STAZIONE
ORNITOLOGICA
ABRUZZESE

OGGETTO: Canistro - Realizzazione opificio e nuova condotta idrica. Comune di Canistro e Civitella Roveto - Acque Minerali d'Italia S.p.A. - osservazioni sul procedimento di V.I.A. - osservazioni derivanti sul rischio idraulico - qualità delle cartografie delle aree perimetrata a rischio idraulico in Val Roveto sul Liri

Figura 9 – Mappa delle velocità per TR=30 anni

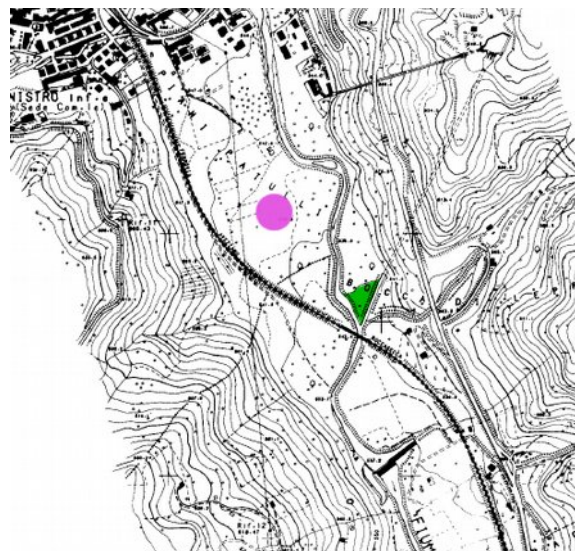
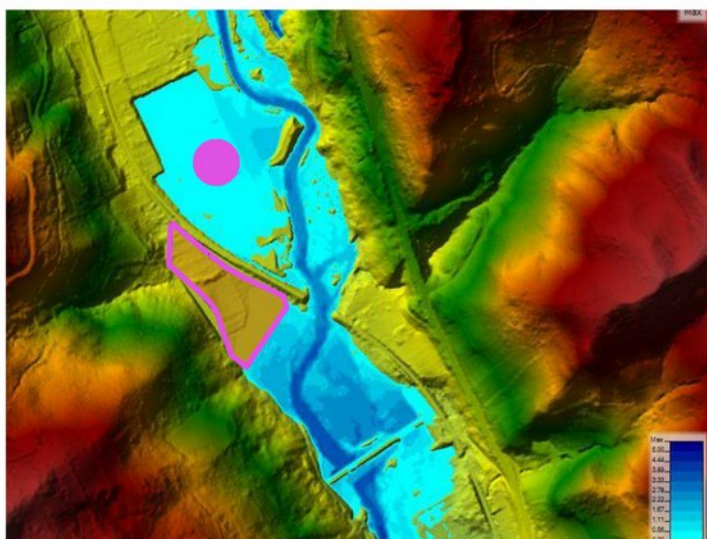
Qui sotto poniamo a confronto la mappa, contenuta nello Studio idraulico depositato per la V.I.A., delle aree potenzialmente interessate da fenomeni alluvionali con piena con tempo di ritorno di 30 anni (a sinistra) e la mappa delle aree a rischio idraulico secondo la cartografia ufficiale risalente al 2003 dell'Autorità di Bacino Liri-Garigliano (a destra), tuttora utilizzata ai fini autorizzatori/programmatori. Il punto viola l'abbiamo aggiunto noi per facilitare la comprensione delle figure e rappresenta l'area attualmente occupata dal capannone in cui si imbottiglia l'acqua minerale. L'area perimetrata in viola è quella che sarebbe occupata dal nuovo stabilimento.

Appare del tutto evidente che:

a) l'intero sito occupato dall'attuale stabilimento è in piena area di esondazione anche per piene di limitatissima portata (lo studio prende in considerazione anche le piene con tempo di ritorno più lungo e, ovviamente, i risultati sono ancor più rilevanti ai fini della prevenzione dei danni);

b) vastissime aree lungo il fiume Liri sarebbero interessate dai fenomeni di esondazione;

c) pur non essendo stata presentata nello studio la simulazione delle aree esondabili in assenza del nuovo stabilimento, la linea retta sul lato fiume che suddivide le zone interessate da esondazione e il manufatto industriale, tenendo conto che verrebbe realizzato alzando la quota del terreno, farebbe pensare a nostro avviso ad un possibile "effetto Megalò" e, cioè, l'occupazione di aree che sarebbero occupate da acqua in caso di esondazione. Si legge infatti nello studio (pagg.10-11) che le aree circostanti l'impianto saranno allagate ma che l'insediamento industriale non subirà effetti in quanto realizzato su un rilevato.

Se fosse vera questa impressione, il rialzo del terreno metterebbe in sicurezza il nuovo stabilimento ma trasferirebbe a valle gli effetti dell'occupazione di aree di naturale esondazione. Sarebbe indispensabile allegare anche la parte dello studio con le simulazioni ante-operam per poter meglio valutare gli effetti negativi dell'intervento proposto.

Ovviamente in considerazione dei punti a) e b) chiediamo agli enti competenti e in particolare all'Autorità di Bacino del Liri-Garigliano un'attenta valutazione dello studio in questione nonchè, nel caso, una immediata rivalutazione di tutte le aree del Bacino qualora emergesse una sostanziale inattendibilità dello studio svolto nel 2003 che effettivamente pare, anche alla luce delle nuove tecnologie, piuttosto datato.

Variante al PRG di Canistro

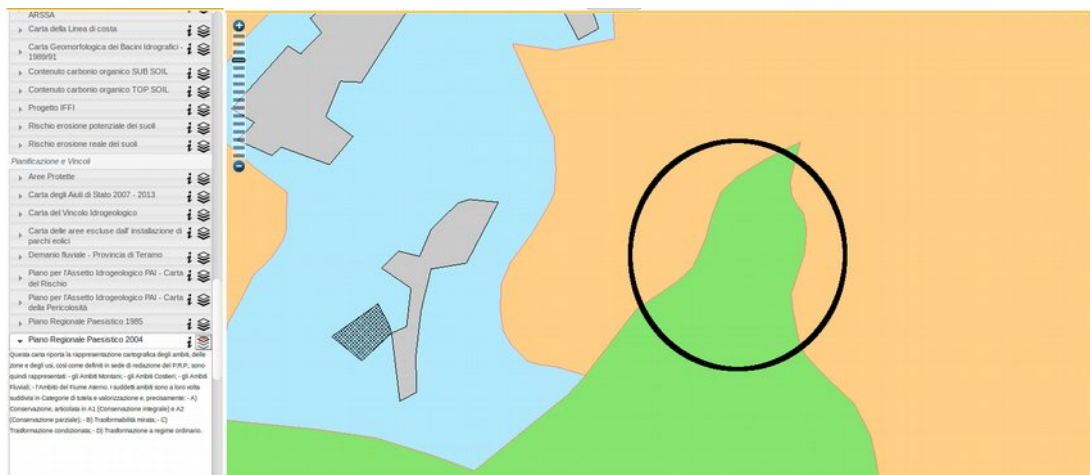
La destinazione urbanistica del sedime proposto per il nuovo stabilimento di imbottigliamento è agricola E1 e, quindi, incompatibile con l'intervento.

A pag.9 del S.I.A. si fa riferimento alla necessità di una variante ma, tenendo conto della necessità di coordinare i procedimenti senza duplicazioni e appesantimenti procedurali secondo i dettami delle normative comunitarie (nonchè della nostra stessa Costituzione), si sarebbe dovuta attivare una procedura di V.I.A. - V.A.S. presentando, per quest'ultima, la documentazione inerente prevista dalla Direttiva 42/2001/CE.
